Gemeinde Kleinrinderfeld, Bebauungsplan „Wohnanlage Kirchheimer Straße“ Frühzeitige Beteiligung der Träger öffentlicher Belange nach § 4 Abs. 1 BauGB

hier: Stellungnahme Bund Naturschutz in Bayern e. V.

2 Anlagen: Einordnung der geplanten Bebauung in das Luftbild und die Flurkarte

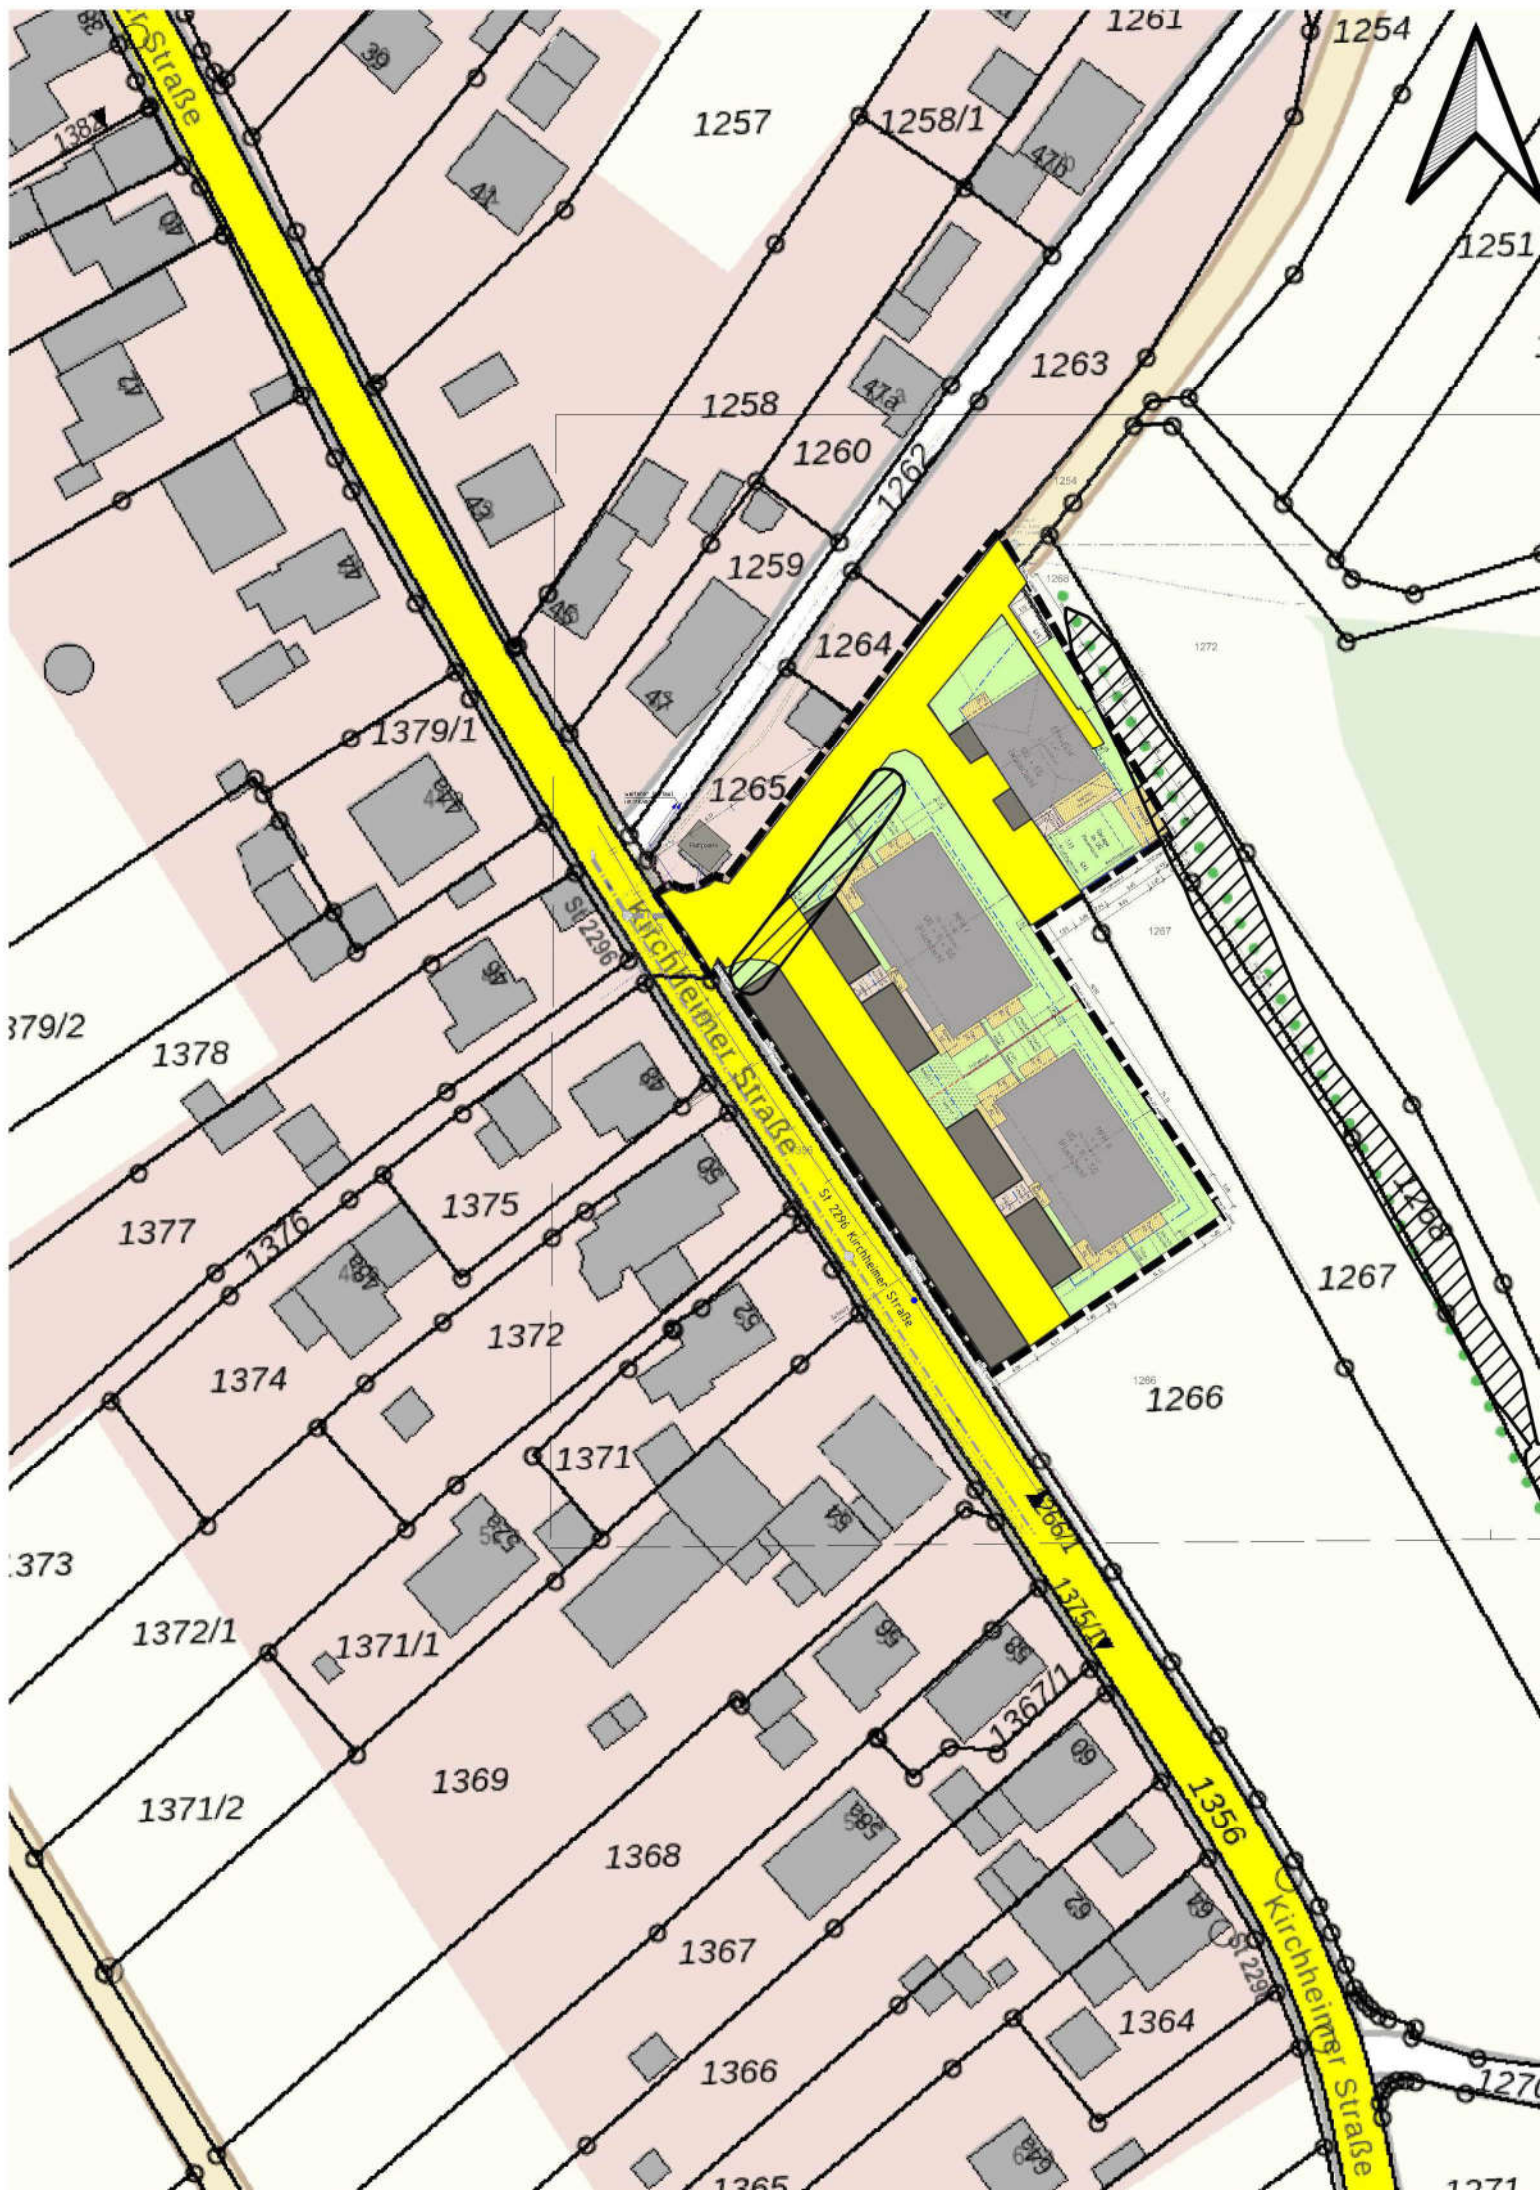
Der Bebauungsplan weist einen sehr hohen Anteil an versiegelter Fläche aus und lässt darüber hinaus weitere Versiegelungen zu. Es gibt auch keine Grünfläche nach § 9 Abs. 1 Nr. 15 BauGB. Die eingezeichnete, bestehende Gehölzstruktur steht im Widerspruch zu den darüber liegenden Bebauungs- und Verkehrsflächen. Zusätzlich zu den festgesetzten privaten Verkehrsflächen ist es zulässig, dass weitere unüberbaubare Grundstücksflächen durch Garagen und Nebengebäude versiegelt werden können (B-Plan 5.2)!

Zudem wurde eine sehr ungünstige Art der Erschließung gewählt. Statt zwei Privatstrassen, würde auch eine Straße zur Erschließung aller Gebäude ausreichen. Eine Erschließung im Norden der MFH ist, bezogen auf die Wohnqualität planerisch zu bevorzugen und flächen- und damit kostensparender. Hier drängt sich der Versuch auf, dem geplant Einfamilienhaus ein bevorzugt ruhiges Ambiente zu verschaffen. Im Hinblick auf die angrenzende Nachbarschaft und den Einwohnern in den Mehrfamilienhäusern ist das nicht nachvollziehbar. Die Privatstraße für WA3 ist unnötigerweise bis zum Ende des Geltungsbereichs geplant. Die erforderlichen Parkplätze / Garagen für die 5,5 Einwohner können auch platzsparend an der Grundstückzufahrt geplant werden.

Sowohl die geplanten Privatstraße mit 6,37 m Breite, als auch der Ausbau des Wirtschaftswegs mit 6,50 m sind mit Maximalbreiten ausgeprägt. Dies ist nicht durch die Nutzung begründet. „Zweistreifige Erschließungsstraßen sollen zwischen 4,50 m und 6,50 m breit sein, bei Linienbusverkehr: 6,50 m und bei geringem Linienbusverkehr mit geringem Nutzungsanspruch: 6,00 m (RASt, 6.1.1.2).“ Hier ist aber mit sehr geringem Verkehrsaufkommen zu rechnen. Somit ist auch eine schmalere Straße und damit geringere Versiegelung möglich und wünschenswert.

Messungen im Bayernatlas lassen vermuten, dass bei einem Ausbau der Straße die eingezeichnete Gehölzstruktur entlang des bestehenden Wirtschaftswegs zerstört und nicht geschützt wird. Bei Baumaßnahmen einer Straße werden auch die Randbereiche über die Straßenbreite hinaus in Mitleidenschaft gezogen. Wie soll also sichergestellt werden, dass der bestehende Grünbestand erhalten wird? Dies ist zwingend erforderlich! Dies ist mit einer Detailkarte zu untersetzen und zu begründen, welche Flurstücke, Nachbargebäude und Maße enthält.
